清苑大棚工程设计变更申请表

工程名称：京港澳高速公路京石段清苑收费大棚维修改造工程（二次）DP-2标段

变更通知单

项目名称	京港澳高速公路京石段清苑收费站	变更编号	变更-01
工程名称	收费大棚维修改造工程	工程编号	2022-07-2
设计单位	河北建研建筑设计有限公司	专 业	建筑
审 定	审 核 张永生	专业负责人	校 对 董素敏
变更原因	针对现场情况完善设计

设计工号	2022-07-2		
设计阶段	施工图	专 业	建筑
比 例	1:20	图 号	建施替-07
版本号	1.0	出图日期	2022.11

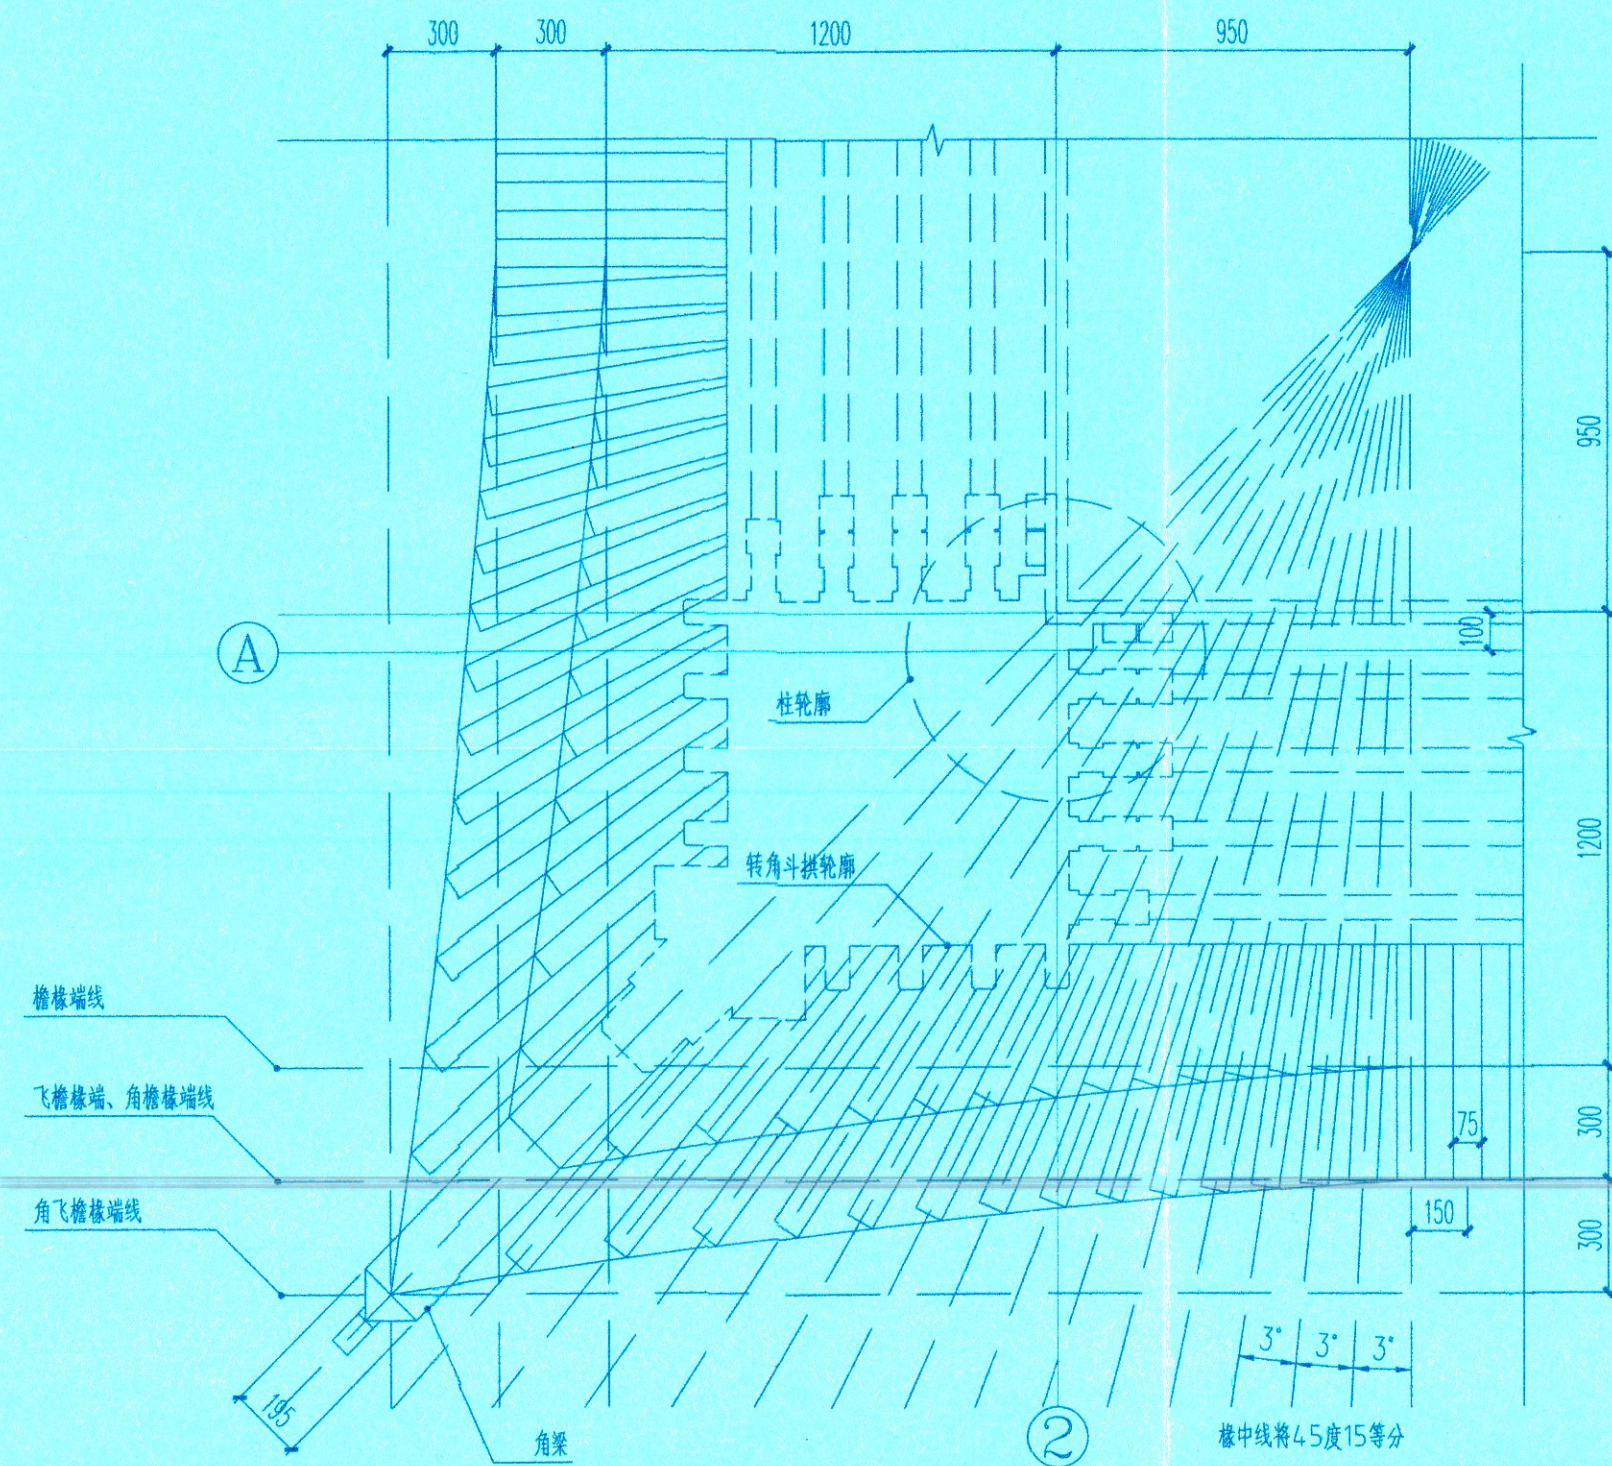
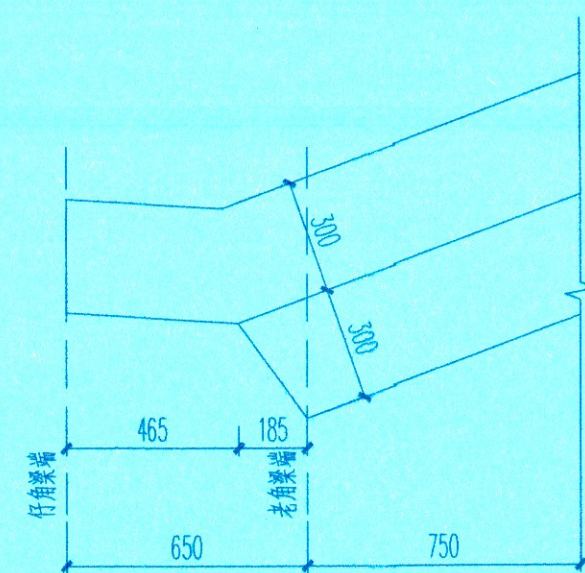
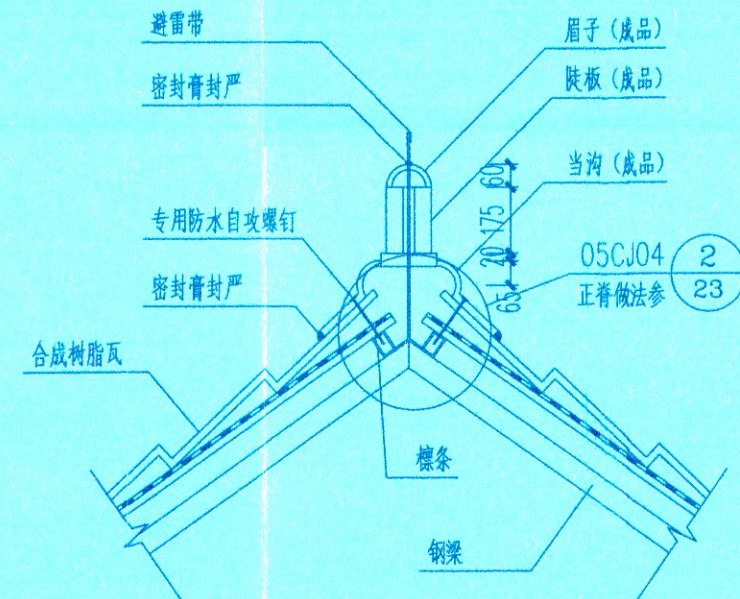
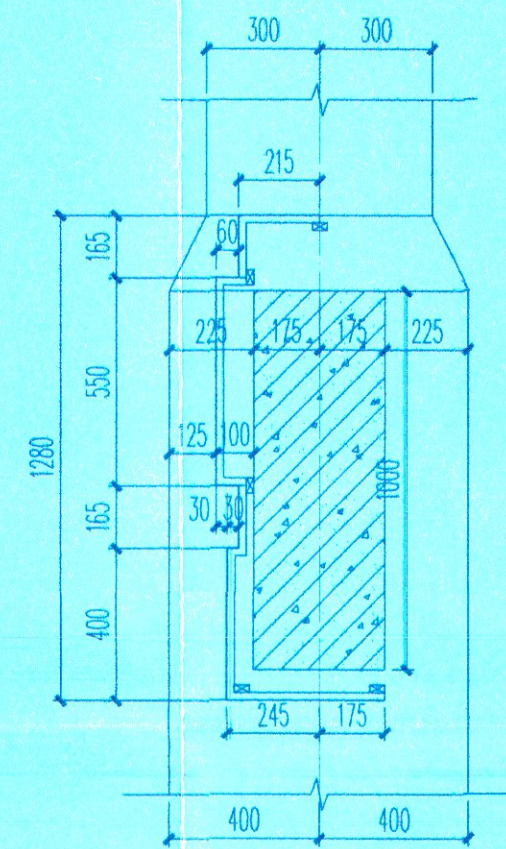
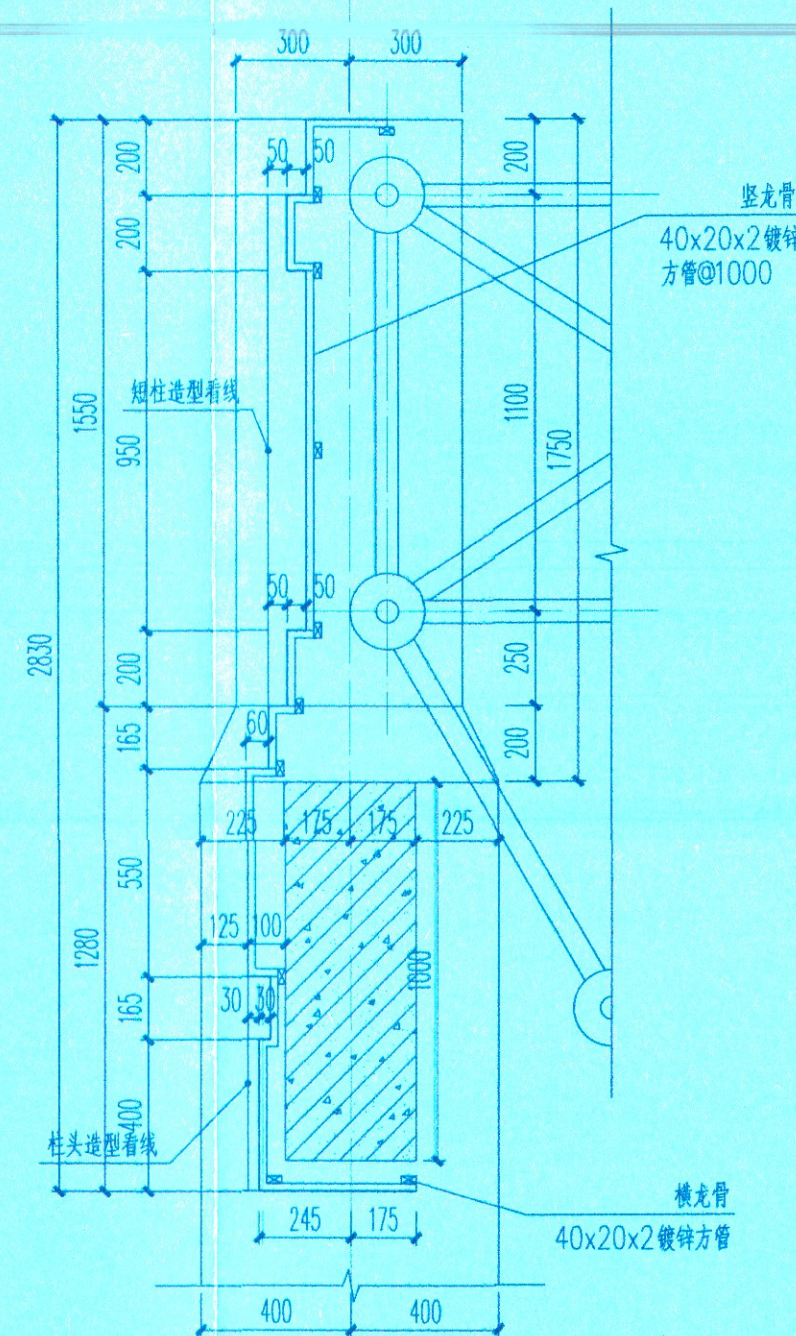
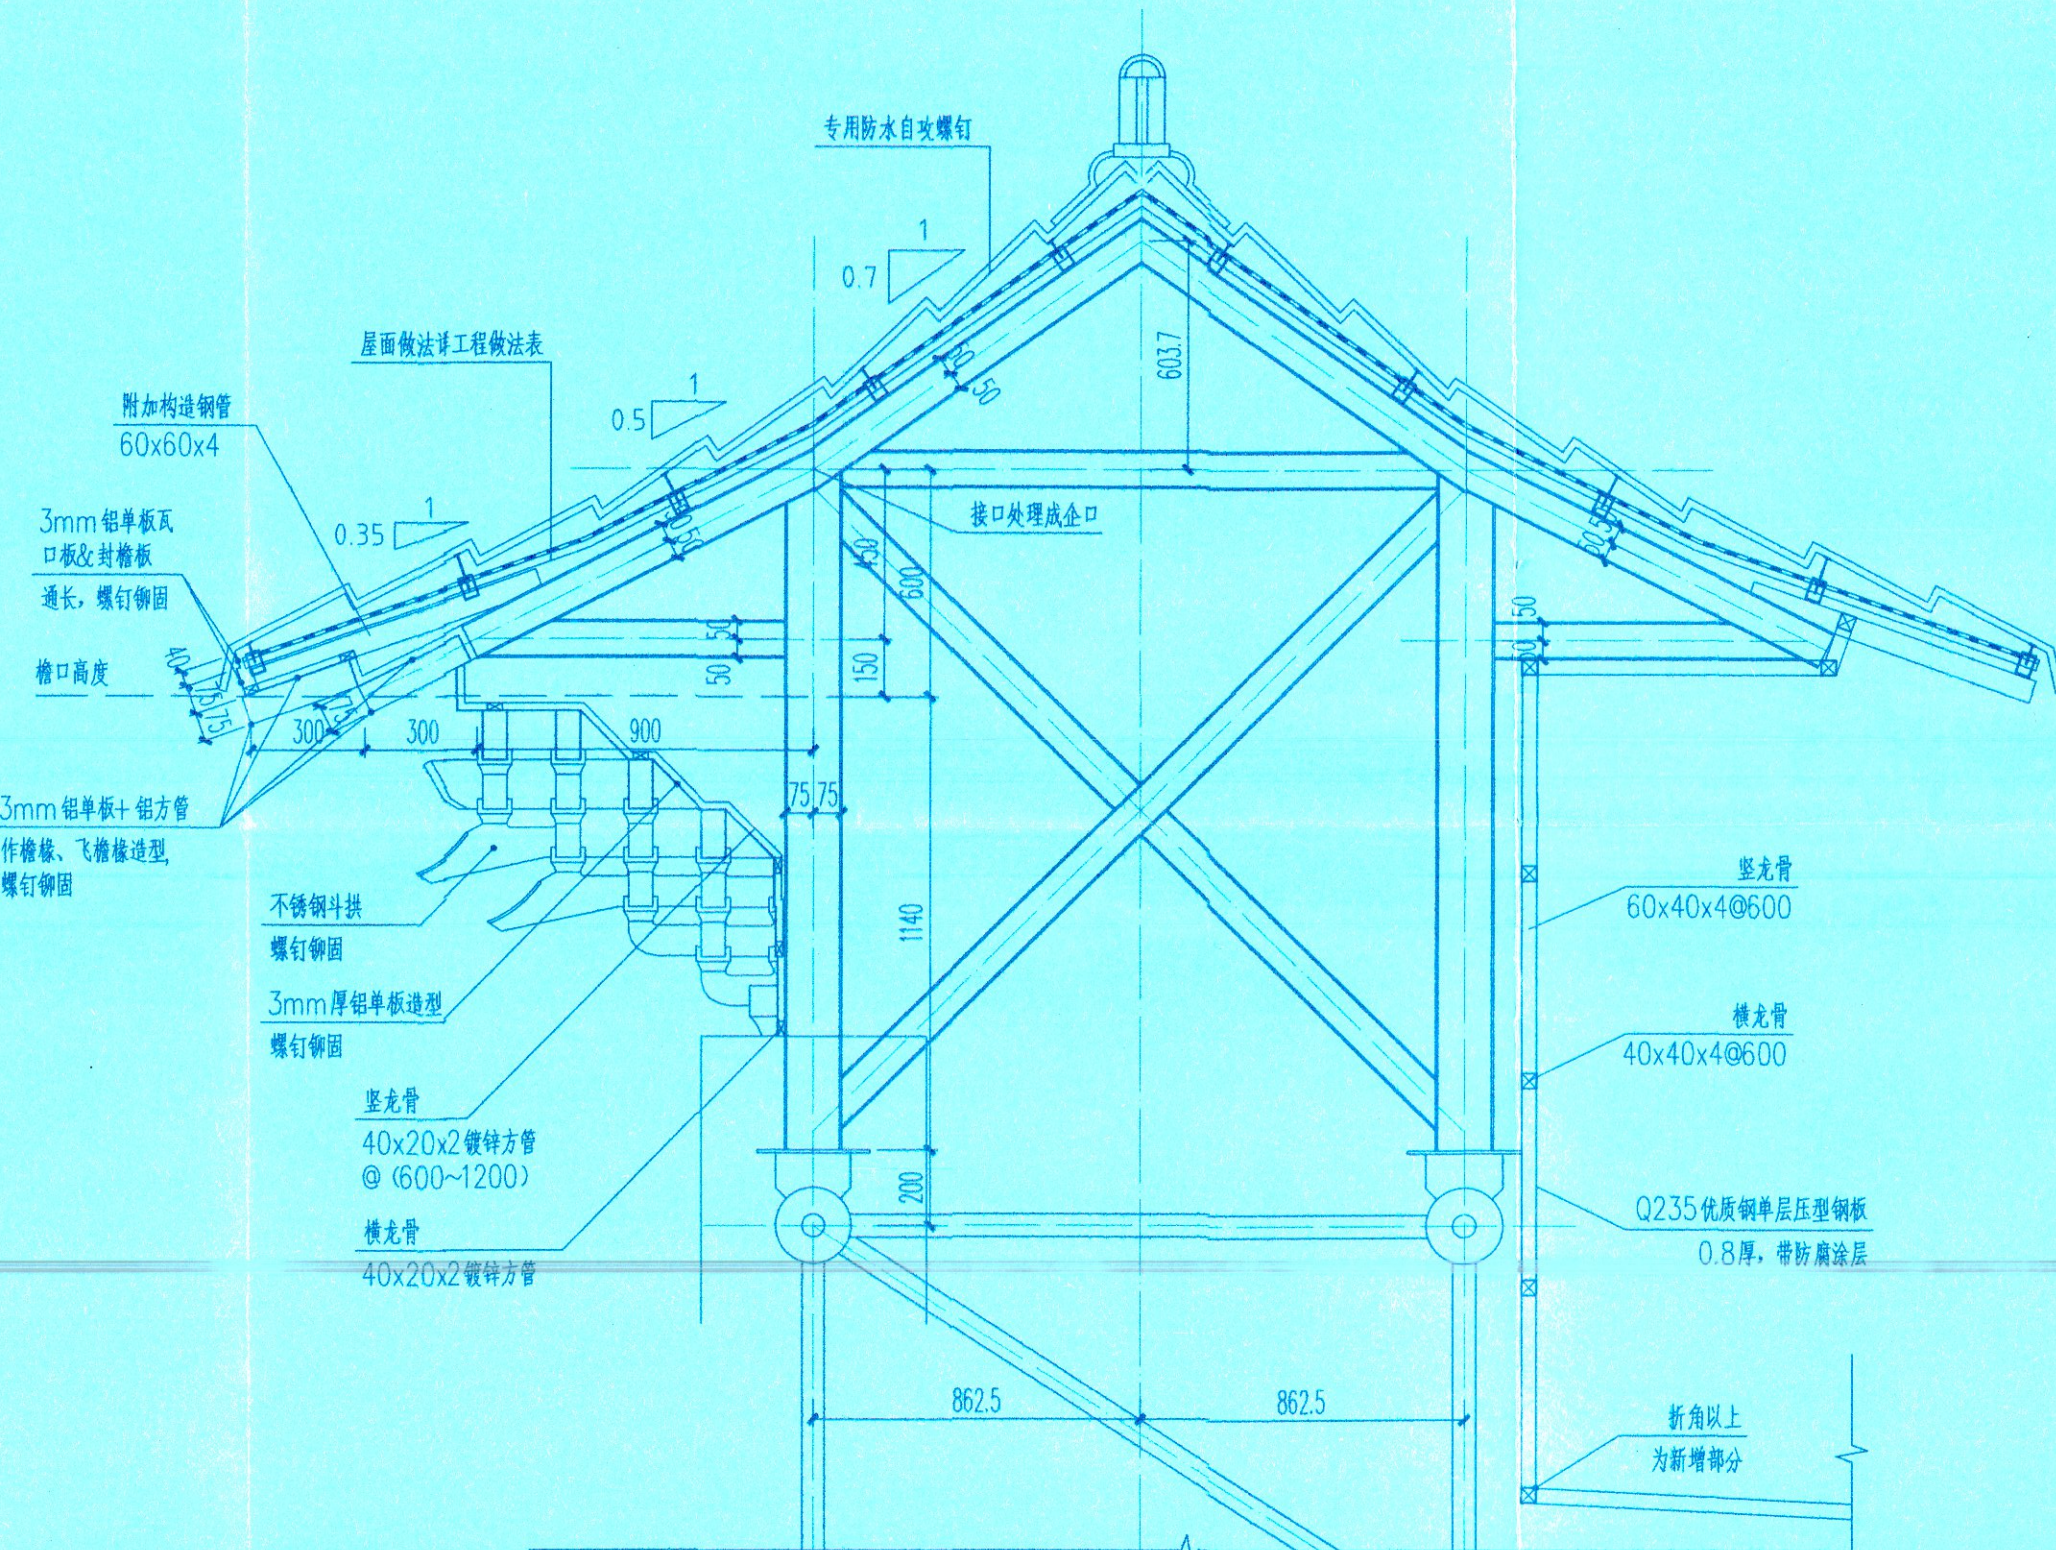
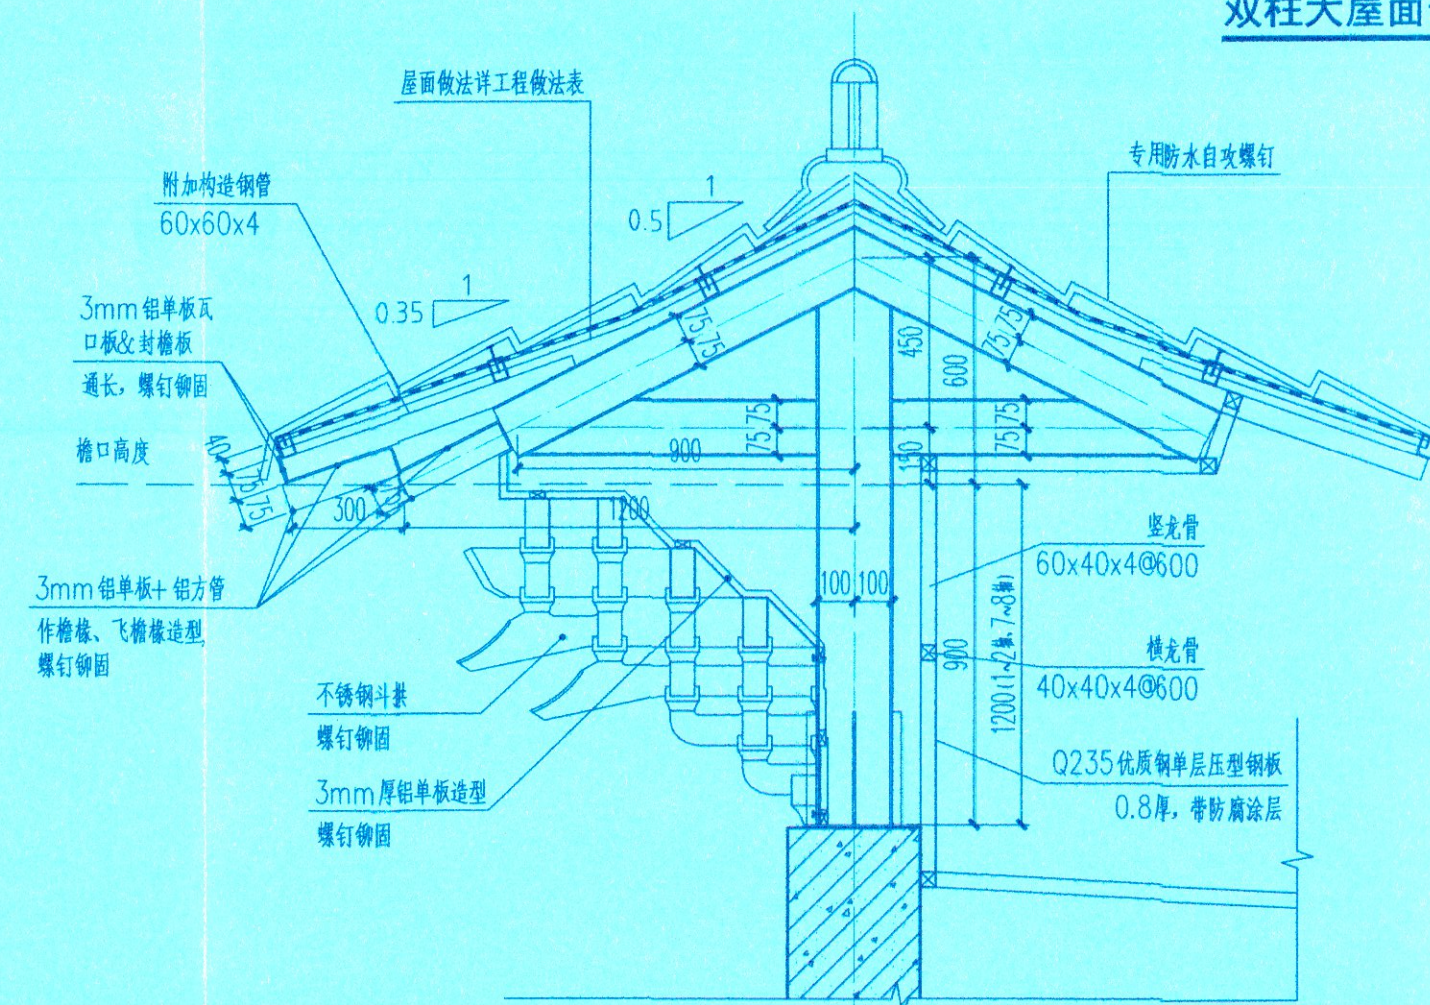
2、檐口增设附加构造钢管(60x60x4)，作为支撑檐椽、飞檐椽造型铝制装饰板的主龙骨，详见建施替-07。

3、根据厂家要求调整屋面方钢管檩条间距，从原660改为600，檩条数目相应增加，详见建施替-07。

4、调整额枋装饰板尺寸，增补龙骨规格，详见建施替-07。

5、取消仔角梁端部套兽、老角梁端部霸王拳造型，见建施替-07。

6、钢架内侧增设0.8厚Q235优质钢单层压型钢板及相应龙骨，增强钢架防雨防风性能，详见建施替-05、07。

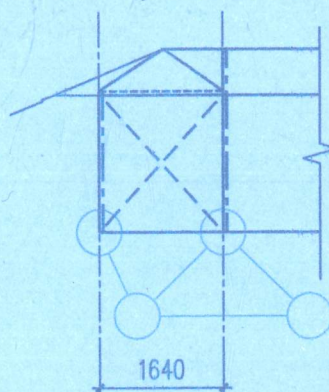
- 1、新增钢架的高度调整,网架上钢架调整为1960,单独柱钢架调整为1800。
- 2、网架上钢架除立柱外,其余钢构件截面尺寸调整为方钢管100X4。
- 3、结构-2,网架上新增钢架端部调整如下图所示,钢架坡度及细部尺寸若与建筑图冲突,以建筑图为准。

- 4、结构-3, M-1埋件调整如下图。
